Mission régionale d'autorité environnementale
Grand Est

**Avis délibéré sur le projet d'ouverture de travaux miniers et
d'exploitation d'une ressource géothermique
à Soultz (67)
porté par le Groupement Européen d'Intérêt Économique (GEIE)
Exploitation Minière de Chaleur (EMC)
et sur la révision allégée du PLU de Soultz-sous-Forêt portée par la
Communauté de communes de l'Outre-Forêt**

n°MRAe 2024APGE43

n°MRAe 2024AGE37

Illustration 2: coupe géologique au droit du site et coupe technique prévisionnelle d'un puits

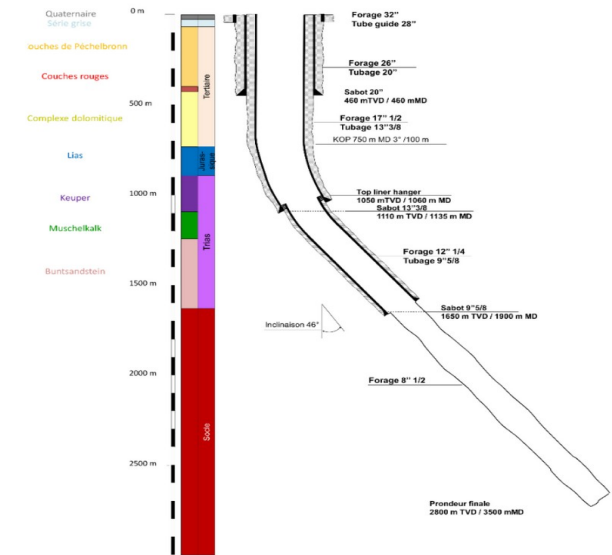
Alors que le pétitionnaire dispose d'informations sur la stratification géologique dans le secteur et au droit de son projet, l'Ae regrette également que le dossier ne présentait aucune coupe géologique au droit du site et ne précisait pas, notamment, la profondeur du réservoir granitique visé par le projet et **recommandait au pétitionnaire de présenter la géologie au droit du site.**

Par les données acquises lors de la réalisation du forage et des investigations menées depuis 2000, la géologie au droit du site est connue du pétitionnaire et est à présent précisée dans le dossier :

- l'aquifère cible est rencontré à partir de 1 650 mètres de profondeur ;
- le puits est tubé jusqu'à cet aquifère pour éviter toute entrée d'eau d'autres formations géologiques traversées ;
- **la profondeur maximale des puits sera de 3 500 mètres afin de ne pas atteindre la zone sismogène de la croûte terrestre (à partir de 4 000 mètres en Alsace).**

Illustration 3: comparaison des émissions GES en gCO₂eq/kWh du projet (3 scénarios) et d'autres modes de production énergétique (pour le scénario 2, il convient d'ajouter les émissions « 50 % électricité » et « 50 % chaleur »)

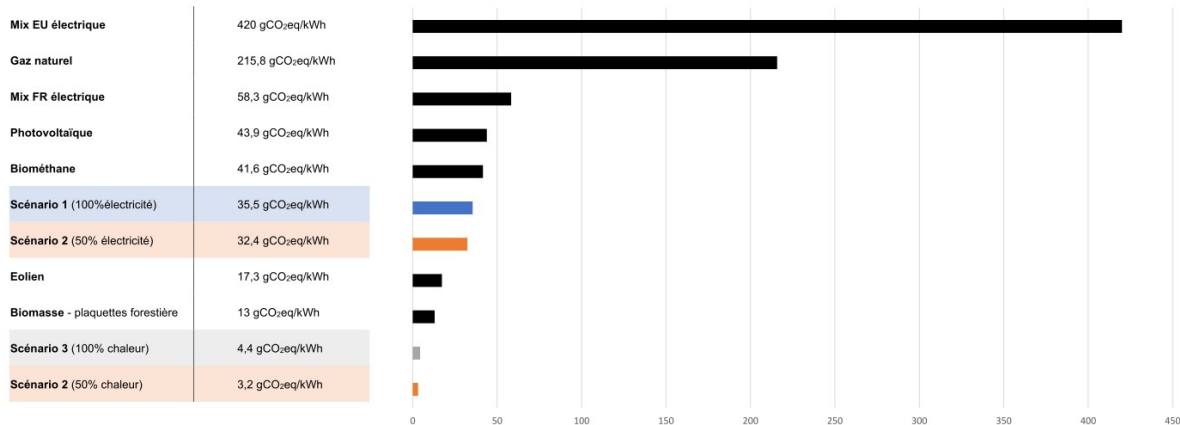
Si le projet a un impact positif indéniable en matière de gaz à effet de serre, l'Ae relève toutefois que la comparaison avec le mix énergétique européen est réalisée par ÉS du fait de la proximité du projet avec 2 centrales thermiques à charbon (Saint-Avold en France et Karlsruhe en Allemagne). La comparaison a toute son importance compte tenu du changement climatique mondial et ne saurait donc pas se résumer à une proximité géographique.

En réponse à la recommandation de l'Ae, ÉS présente une analyse des émissions de gaz à effet de serre comparant le positionnement de son projet sur 3 scénarios (production de 100 % d'électricité, production 50 % électricité/50 % chaleur et production de 100 % de chaleur) par rapport aux émissions de gaz à effet de serre du mix énergétique européen, mix énergétique français et des modes de production gaz, photovoltaïque, éolien, biométhane et biomasse (plaquettes forestières).

Illustration 4: Cartographie des réseaux sismologiques et géodésiques existants

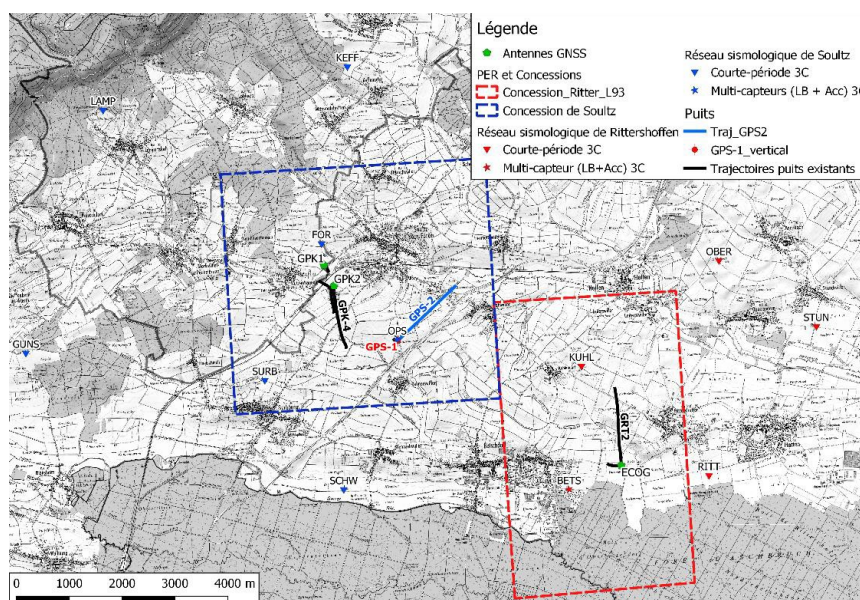
- la limitation du volume injecté par rapport au volume produit. Or le dossier indique que le volume injecté sera identique au volume produit ;
- la mise en œuvre de bonnes pratiques telles la limitation des changements brusques de pression, la réalisation de tests... ;
- le déploiement d'un réseau de surveillance sans que sa densification par rapport aux ouvrages actuels n'apparaisse sur la carte de localisation des points de mesure ;
- la surveillance sismologique en phase d'exploitation du doublet géothermique (puits de pompage et puits de réinjection) par le réseau sismologique et géodésique existant¹⁸ ; l'Ae s'est donc interrogée sur la densification effective du réseau pourtant annoncée par le pétitionnaire.

Une étude sur le risque sismologique est toutefois jointe en annexe de l'étude de dangers. Celle-ci conclut à un risque modéré sous réserve de dispositions telles que :
